**Licitación Pública 07/2025**

**“Unidad Penitenciaria N°8 Alto Perfil Piñero. Construcción de doble muro, edificio de control de ingreso, gobierno general y edificios complementarios.”**

**CIRCULAR N°1 – CON CONSULTA**

Se adjunta a continuación un fragmento del plano 03DM\_PE DM-A10, donde sobre el corte transversal se señalan las respuestas dadas:

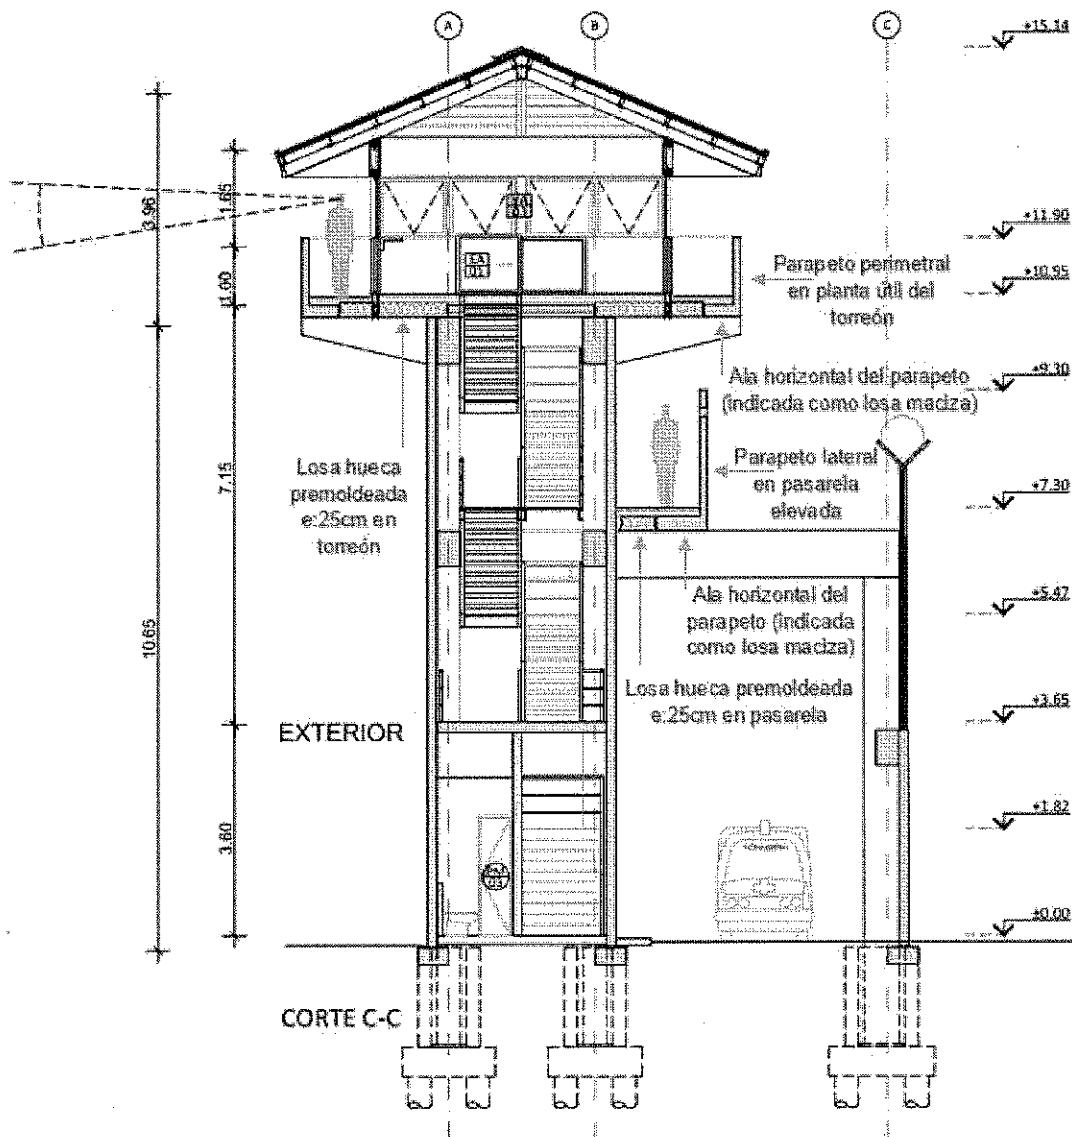
1. Se encuentran losas macizas en la pasarela del doble muro y en los torreones de vigilancia (En el mismo doble muro). A que ítem corresponden?
2. Las losas premoldeadas de los torreones de vigilancia en el Doble muro son de 20cm de espesor (En el ítem se detalla 25cm de espesor). Corresponde nuevamente a otro ítem?
3. Los parapetos se refieren a las “barandas” según pueden verse en el plano “012 03DM\_PE DM-E 01”?
4. Se encuentran Plateas de Hormigon en el Control de Ingreso – Gobierno (Circulación) y en la Sala de bombas. Corresponde a otro ítem?

1. Las losas indicadas como macizas en los planos son parte constitutiva (ala horizontal inferior) del elemento premoldeado denominado parapeto en el itemizado.2.
2. Todas las losas huecas premoldeadas del doble muro y torreones tendrán un espesor mínimo de 25cm. Si hubiera en algún plano alguna indicación diferente, se la computará como de espesor 25cm..
3. Los parapetos son elementos premoldeados macizos, de sección transversal tipo L, siendo el ala inferior horizontal lo que se indica como losa maciza en los planos, y el ala vertical lo que oficia de:
  - “Baranda” perimetral en la planta útil de los torreones, con una altura determinada.
  - Parapeto lateral interno en todo el desarrollo de la pasarela elevada, asociada al doble muro, con una altura determinada, distinta a la correspondiente al caso anterior.
